**Verslag huishoudelijke elektrische installatie op laagspanning en zeer lage spanning****Algemeen:**

Referentie: 004-20260819-03	Datum controle: 19/08/2026
Keurder: 004

Eigenaar:	Onbekend	EAN-code:	Onbekend
Adres installatie:	Oppemstraat 16 bus 305 (H), 3080 - Tervuren	Nummer teller(s):	6297491
		Distributienetbeheerder installatie: Fluvius	
Datum uitvoering installatie:	☐ Vóór 01/10/1981 ☒ Tussen 01/10/1981 en 01/06/2020 ☐ Vanaf 01/06/2020		
Type:	☒ Wooneenheid ☐ Niet-huishoudelijk ☐ PV ☐ Batterij ☐ Laadpaal

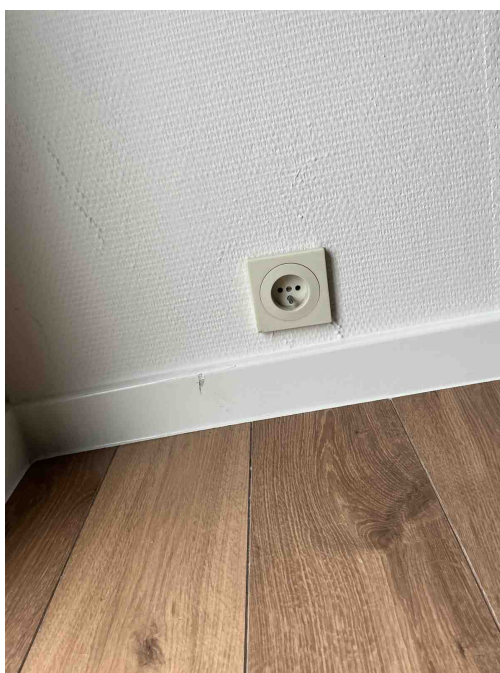
T11 - De contactdozen waarvan de toegekende stroomsterkte maximaal 16A en de toegekende spanning maximaal 250V bedraagt en niet bedoeld zijn voor de voeding van een of meerdere verbruikstoestellen voor een specifiek doel en niet geplaatst zijn in of op schakel- en verdeelborden, beschikken niet of IPXX-D (incl. gemeenschappelijke delen residentieel geheel) (Boek 1: 4.2.2.3/5.3.5.2).

Opmerking: Oa keuken, living,...

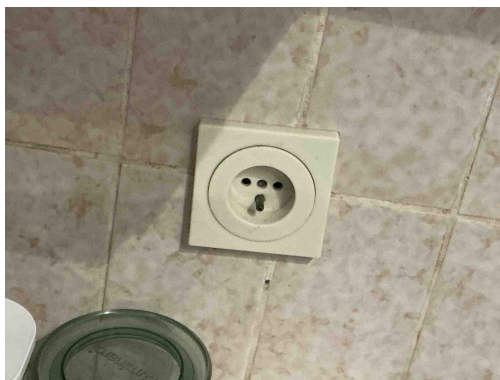
T11 - De contactdozen waarvan de toegekende stroomsterkte maximaal 16A en de toegekende spanning maximaal 250V bedraagt en niet bedoeld zijn voor de voeding van een of meerdere verbruikstoestellen voor een specifiek doel en niet geplaatst zijn in of op schakel- en verdeelborden, beschikken niet of IPXX-D (incl. gemeenschappelijke delen residentieel geheel) (Boek 1: 4.2.2.3/5.3.5.2).

Opmerking: Oa keuken, living,...

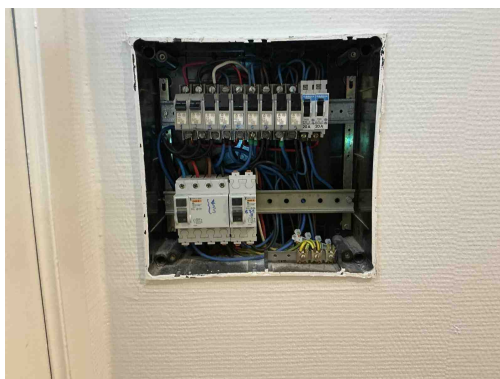
T11 - De contactdozen waarvan de toegekende stroomsterkte maximaal 16A en de toegekende spanning maximaal 250V bedraagt en niet bedoeld zijn voor de voeding van een of meerdere verbruikstoestellen voor een specifiek doel en niet geplaatst zijn in of op schakel- en verdeelborden, beschikken niet of IPXX-D (incl. gemeenschappelijke delen residentieel geheel) (Boek 1: 4.2.2.3/5.3.5.2).

Opmerking: Oa keuken, living,...
